Set zupčastog remena CT1134K1/WP1/WP2 za vozila Audi, Seat, Skoda i VW. Različiti modeli 2,0 TDI „Commonrail”, 1. Generacija

Sl. 3
„Blokirajuća poluga” i graničnik maksimalnog opterećenja

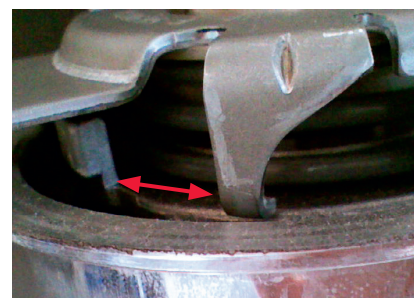
Isporučeni stezni kotačić V56340 optički se razlikuje od kotačića ugrađenog u vozilo i navodno se ne može pravilno pritezati.

Kod tvorničke izvedbe model kotačića je ugrađen na način prikazan na sl. 1. Na tržištu zamjenskih dijelova isporučuje se malo izmijenjeni stezni kotačić – vidjeti sl. 2.

Za ispravno namještanje pritezanja najprije se novi model koristeći novu maticu na stacionarnom svornjaku može stezati toliko da „blokirajuća poluga”, ugrađena na stražnjoj strani temeljne ploče, može klizati uz lijevani dio (graničnik maksimalnog opterećenja): vidjeti sl. 3.
